**BRUXELLES. Place des Martyrs 22 / rue Neuve 55 – 57**

**DEMANDE DE PERMIS UNIQUE :** Reculer le groupe HVAC sur la toiture basse et mieux intégrer au toit ses gaines techniques (régularisation)

**Avis conforme de la CRMS**

*Installation existante, photo extraite de la demande*

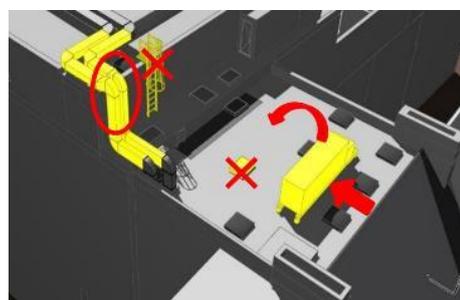
Le dossier fait suite à la mise en demeure du 16/11/2023 adressée au demandeur par Urban en raison de la non-conformité de l'installation avec le permis unique du 02/10/2023 (04/PFU/1867798). Ce permis autorisait le réaménagement intérieur du théâtre et sa mise aux normes de sécurité incendie, incluant l'installation de groupes techniques en toiture. Selon les plans du permis, ceux-ci ne devaient avoir aucun impact sur les perspectives vers et depuis la place classée (procédure dispensée de l'avis CRMS).

Suite au non-respect d'une telle configuration, le demandeur était invité à rendre l'installation totalement invisible depuis l'espace public pour se conformer au permis. À défaut, on lui demandait d'entamer la procédure pour régulariser l'installation infractionnelle en diminuant son impact visuel. Cette démarche fait l'objet de la demande actuelle, qui prévoit de conserver l'installation existante, en reculant le groupe technique vers la zone arrière de la toiture classée. Les conduits seraient partiellement intégrés au volume construit.

*Schéma d'intervention joint à la demande*

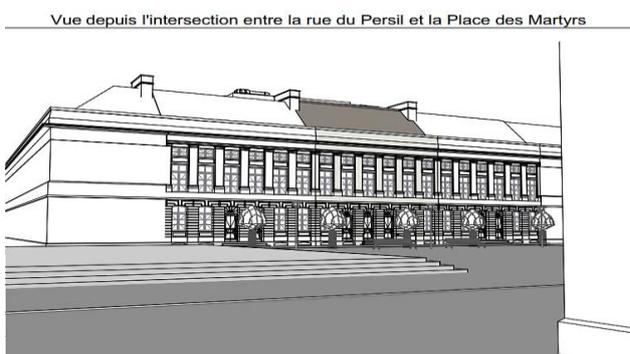
L'intérêt patrimonial de la place des Martyrs, espace public emblématique datant du XVIII<sup>e</sup> siècle, repose sur son concept néoclassique qui accorde une attention particulière à l'homogénéité et à la cohérence visuelle de ses façades et toitures. D'un point de vue patrimonial, le respect strict des perspectives depuis la place et les rues environnantes s'impose, aucun dispositif technique de ce type ne pouvant apparaître dans le champ de vision.

*Vues issues de la modélisation 3D de la situation projetée extraites de la demande*

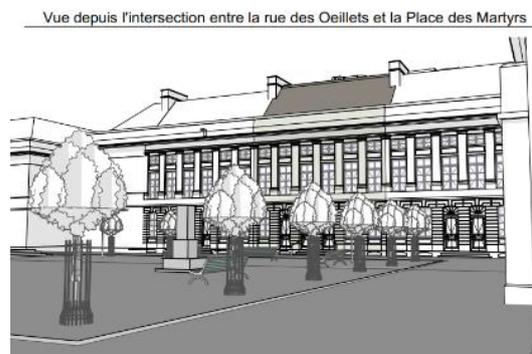
Dans l'état actuel du projet, il apparaît, en effet, que les dispositifs resteront perceptibles. En arrivant par la rue d'Argent et en regardant vers la rue Saint-Michel, le déploiement longitudinal des gaines sur la toiture du théâtre demeure visible, et l'installation restera également perceptible depuis d'autres points de vue, entamant la lisibilité de la ligne de faîte. Dans ces conditions l'implantation envisagée s'avère incompatible avec l'intérêt patrimonial du lieu.

La Commission demande donc de poursuivre la réflexion déjà amorcée, et d'approfondir la recherche architecturale dans l'objectif de garantir l'invisibilité complète des émergences techniques depuis la place et les rues adjacentes.
